Plannamn	Langeland B5 – Gnr. 324 bnr. 7, 90 og 147 mfl.
Arealplan-ID	4631 2016 0001
Saksnummer	15/2989
Utarbeida av	ABO Plan & Arkitektur AS
Sist revidert	09.02.2023

Merknadsskjema – Offentleg ettersyn

Merknadsskjema – Avgrensa høyring 14.07.2022 – 25.08.2022

Merknadskart – offentlig ettersyn 30.03.2021 – 10.05.2021

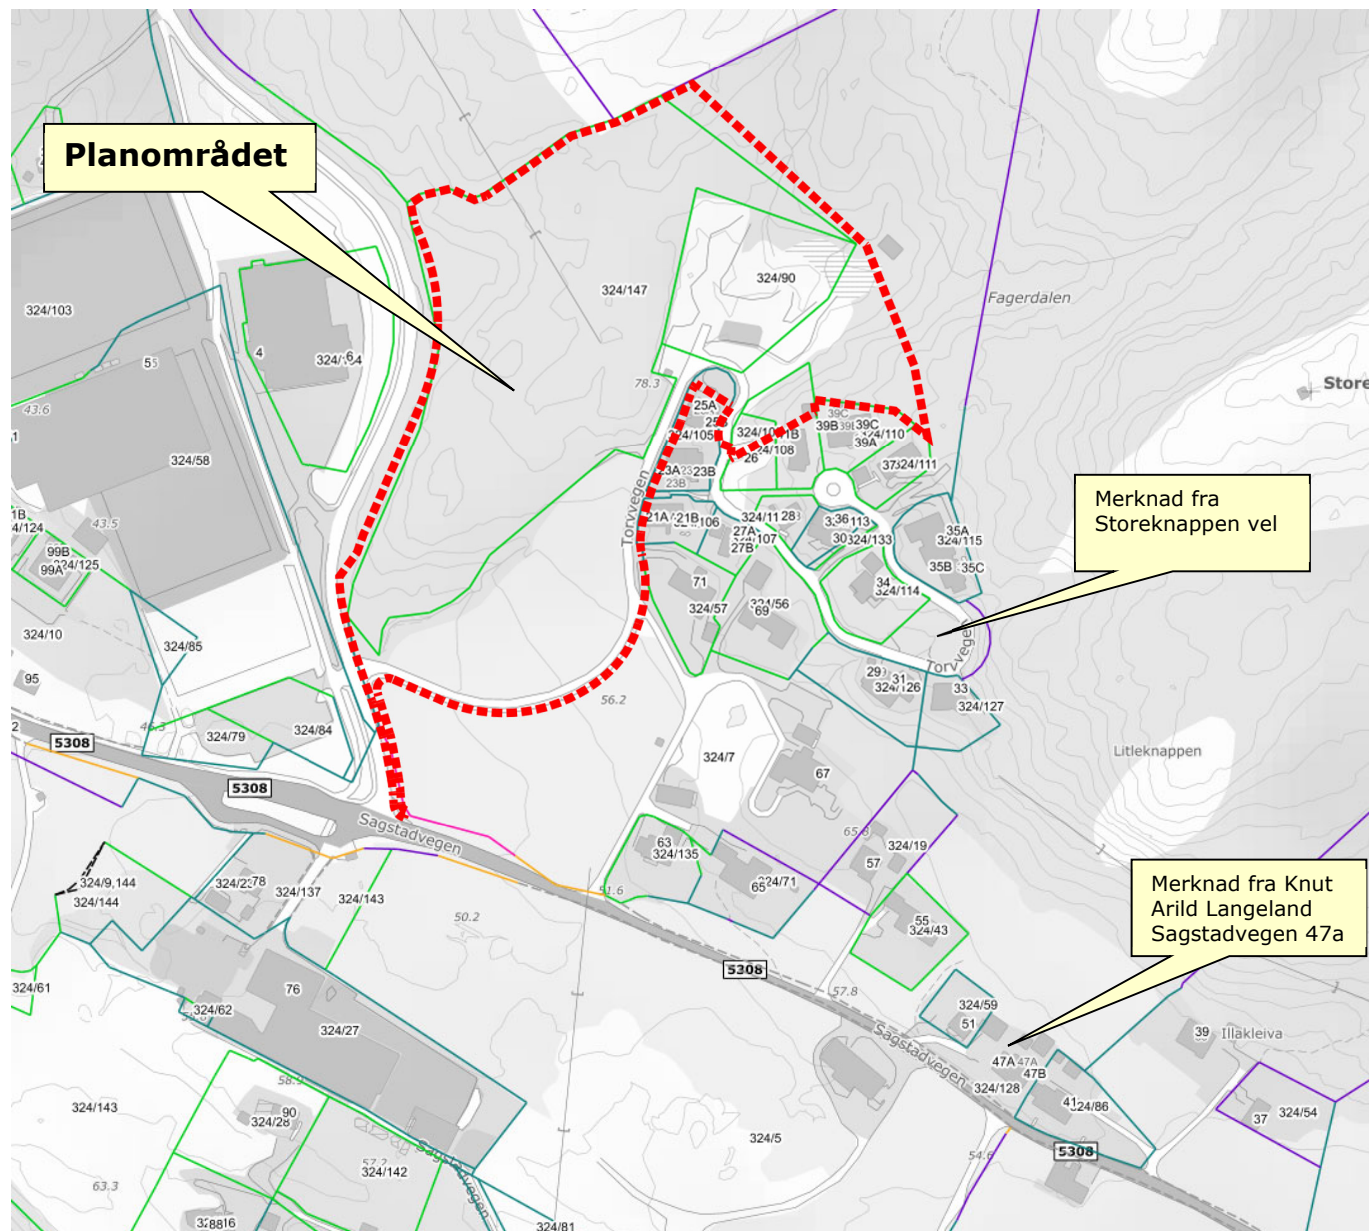
Nr.	Avsendar	Hovudpunkt i merknad/uttale	Forslagsstillars kommentar	Endringar		
				Kart	Føresegner	Planomtale
Private merknader:						
1	Knut Arild Langeland Sagstadvegen 47a Gnr. 324 bnr. 5 05.05.2021 Dokumentnummer:	1. Synar til at planområdet ligg tett opptil grensa til deira eigedom som er ein gard i drift. Dei har planar om å utvide drifta til områda Fagerdalen, Storeknappen, Litleknappen mm. Dei hadde tidlegare tilgang til denne delen av eigedomen via området Torvvegen som i dag er utbygd. Alternativ tilgang vart lagt via B5 og skogsvegen som er i forlenging av veg SV5 i plankartet. 2. Ber om å få tinglyst vegrett til deira eigedom på vegane o_SKV1 og f_SV5.	1. Vert teke til orientering. Tilgangen kan oppretthaldast via f_SV5. 2. Merknaden gjeld privatrettsleg avtale, som ikkje vert omfatta av reguleringsplanen.			
2	Storeknappen Vel v/Kjartan Storsæt (leiar) 07.05.2021 Dokumentnummer:	1. Syner til at det er etablert midlertidig sandleikeplass for Torvvegen på området ved BBB1 som følge av tidlegare forseinka etablering av sandleikeplass på område F1 i reguleringsplan for Langeland og at det også i dette reguleringsforslaget er indikert sandleikeplass innanfor BBB1. Meiner omfanget av denne nye leikeplassen også bør ta omsyn til brukarar frå eksisterende bustadfelt. Leikeplassen vart godkjent av Meland kommune hausten 2011. 2. Arealet for renovasjonsområde BRE1 inngår allereie i eksisterande reguleringsplan for Langeland og kjem under verkeområdet for velforeininga Storeknappen Vel. I samband med utbygging av bustadfelt Langeland gard (no Torvvegen) var dette området definert av tiltakshavar som areal for parkering	1. Leikeplass F1 i gjeldande reguleringsplan for Del av gnr 24 Langeland, planID 4631 20031126 er ferdig opparbeidd og skal tene som leikeplass for det feltet. Uteopphaldsareal f_BUT3 med nærleikeplass i reguleringsforslaget, skal tilhøyre det framtidige feltet. Når BBB1 er bygd ut med bustader og uteopphaldsareal, vil det vere høve for alle å nytte området, men det vil høyre til BBB1. 2. Storleik på område for renovasjon er kontrollert og funnet stort nok for å kunne gjelde for både eksisterande og framtidig bustader. Revidert illustrasjonsplanen datert 01.07.2022 viser no nokre parkeringsplassar for gjesteparkering i søndre del av BBB1. 3. Ein reguleringsplan etter plan- og bygningslova er ein offentlig plan som fastsett korleis areala skal disponerast. For å gjennomføre reguleringsplanen kan det vere behov for å gjere privatrettslege avtalar, slik som i dette tilfelle. Tiltakshavar vil kontakte velforeininga vedk. dette. I planforslaget er veg o_SKV1 foreslått som offentlig veg. Det inneber at når vegen er opparbeidd i samsvar med regulert standard, vil det bli halde ein overtakingsforretning med kommunen. Framtidig drift og vedlikehald av vegen vil då vere Alver kommunen sitt ansvar.			X(2)

2	Statsforvaltaren i Vestland 10.05.2021 Dokumentnummer	1. Meiner plandokumenta er godt gjennomarbeidd, men har manglar kring sentrale vurderingar av naturmangfald. Statsforvaltaren har også merknad til vurdering/handtering av kantvegetasjon, landbruk og friluftsliv. 2. Har vore i kontakt med kommunen for å tilby eit dialogmøte, men har ikkje fått svar, og såg det difor som naudsynt å fremje motsegn til reguleringsplan innan fristen. 3. Viser til at heile planområdet er innanfor nedbørsfelt til Mjåtveitvassdraget og 360 meter frå sjølve Mjåtveitva og at det i planomtalen går fram at overvatn frå planområdet til slutt vil bli leia mot Mjåtveitva. Er uroa over at bestanden av elvemusling i vassdraget kan verte ytterlegare råka av ureining. Meiner nedbørsfeltet til elva over tid er sterkt endra	1. Vert teke til orientering. Til 2 gongs behandling er planforslaget oppdatert med ny vurdering av naturmangfald og tiltak er teke inn i plan og føresegn. 2. Vert teke til orientering. Etter offentlig ettersyn har det vore dialog med Statsforvaltaren for løyse motsegnspunkta og ein har kome fram til løysing Statsforvaltaren kan akseptere, jf. utgreiing i punkta under. 3. Vert teke til orientering. 4. Vert teke til følgje. Etter offentlig ettersyn har VA-konsulent Haugen VVA utarbeidd løysing med sedimenteringsbasseng som skal hindre avrenning til bekken i planområdet, som har avrenning vidare til Mjåtveitva. Løysinga er kvalitetssikra av Rådgivende Biologer, som har utarbeida Notat «Vurdering av påvirkning på Mjåtveitva ved eventuell utbygging av bustad og næring på Langeland i Alver kommune.» datert 22.12.2022. I brev av 30.03.2022 skriv Statsforvaltaren at bekken i planområdet ikkje vert vurdert som like viktig for naturmangfaldet i Mjåtveitvassdraget som dei tidlegare la til grunn, ettersom det ikkje er årsikker vassføring i bekken. Dei kan akseptere at arealføremålet og tiltaka for bekkerealeet og BKB vert som foreslått. Dei skriv og at dei kan	X(4)	X(1)	X(1)

trua elvemuslingen i Mjåtveitlva og er forankra i naturmangfaldlova.				
3	Statens vegvesen 10.05.2021 Dokumentnummer:	1. Orienterer om vegvesenet sitt ansvarsområde, statleg planretningslinje for samordna bustad-, areal- og transport-planlegging, samt nullvisjon om drepne og hardt skadde i trafikken. 2. Viser til føresegnene pkt. 3.11.1 . Føresegnene må rettast opp slik at ordlyden viser til nytt vegnummer som er Fv. 5308 Sagstadvegen. 3. Etter Statens vegvesen si vurdering er tilhøve knytt til trafikktryggleik tilfredsstillande ivarettatt i dette planframlegget. Vi har ingen merknader til reguleringsplanen slik den no ligg føre.	1. Vert teke til orientering. 2. Vert teke til følgje. (pkt. 3.11.2 i rev. Føresegn til 2. gangs behandling) 3. Vert teke til orientering.		X(2)	
4	Alver kommune Råd for menneske med nedsett funksjonsevne 19.04.2021 Dokumentnummer:	1. Viser til at det i saksutgreiinga går fram at det frå kommunen si side er stilt krav om at 50% av bueningane skal ha trinnfri tilkomst. Dette meiner dei er altfor lite, og i planarbeidet framover må det leggjast til grunn at ein langt større del, helst alle nybygde bueningar har trinnfri tilkomst. Meiner ein bustad ikkje berre skal fungera på innflyttingstidspunktet, men òg når dei som bur der går over i ein annan livsfase. Vidare skal bustaden ikkje berre vera open for dei som bur der, men òg t.d. for ein nabo i rullestol som kjem på besøk. 2. I den vidare oppfølginga av planen må det leggjast vekt på universell utforming, medrekna trinnfri tilkomst. Mellom anna er det viktig å kunna koma inn med rullestol eller tvilling-barnevogn ikkje berre i blokkene, men òg i einbustader og rekkjehus.	1. I føresegnene er det sett krav om at min. 50% av bustadene skal få trinnfri tilkomst for rørslehemma. Dette kravet samsvarar med overordna føringar i kommuneplan for tidlegare Meland kommune. 2. I føresegnene er det sett krav til utforming av uteopphaldsareal.

8	NVE 23.04.2021 Dokumentnummer	1. Viser til at det er ynskje om bistand frå NVE om skredfarevurderinga og oppheving av faresona sett i kommuneplan for Meland, og at det tidlegare har vore dialog knytt til skredfare og kvalitet på skredfarevurdering for planområdet. NVE vurderte i 2019 skredfarerapport utarbeidd av ABO Plan & Arkitektur AS og rådde kommunen til å få utarbeidd ein ny uavhengig rapport. Multiconsult har utarbeidd ein ny skredfarerapport, datert 17.01.2020, som friskmelder planområdet med omsyn til skredfare. NVE har ingen merknader til Multiconsult sin rapport, eller til konklusjonane i den. Skredfarevurderinga overprøver aktsemdområde, og då også omsynssoner i overordna plan som er basert på aktsemdområde. 2. Viser til at NVE i si tilbakemelding 29.11.2019 peika på at bekkane/vassvegane bør takast hand om og førast gjennom planområdet i opne og rett dimensjonerte løysingar. Viser til at løysinga er gjort greie for i ROS-analysen og VA-planen.	1. Vert teke til orientering. 2. Flaumvegar framgår av VA-rammeplanen, som skal leggestil til grunn for vidare detaljprosjektering og rammesøknad. Torvvegen o_SKV1 og ny tilkomstveg o_SKV2 er flaumvegar. For å hindre at flaumvatn forsvinn ut på stader kor stor skade vil oppstå, skal det byggast kantstein på begge sider langs desse vegane. Dette er teke inn i føresegn § 5.6.2.4.		X(2)

Overvatn skal gå delvis i open kanal, men og lukka under Torvvegen. Meiner ein bør syne flaumvegane i plankartet, her under flaumvegar på overflata om lukka system skulle gå tett eller få for dårleg kapasitet.				
9	BKK Nett AS 12.05.2021 Dokumentnummer:	1. Viser til tidlegare uttale frå BKK Nett som står ved lag. 2. Meiner det er sannsynleg at det vil vera behov for nettstasjon nr. 2 i feltet, og viser til at det berre er omtalt at det skal setjast av plass for den. Eksisterande nettstasjon (BE) er vist på plankartet og kan forsyne delar av feltet. Foreslår at ny nettstasjon kan plasserast ved BRE3, evt. inne på eit av bustadområda i nærleiken.	1. Vert teke til orientering. 2. Det har vore dialog med BKK om behov for ny nettstasjon og kvar den skal plasserast. BKK har i epost datert 09.09.2022 konkludert med at eksisterande nettstasjon med litt modifikasjon, kan straumforsyne heile feltet og at det då ikkje vil vere behov å regulere for ein ekstra nettstasjon i feltet.
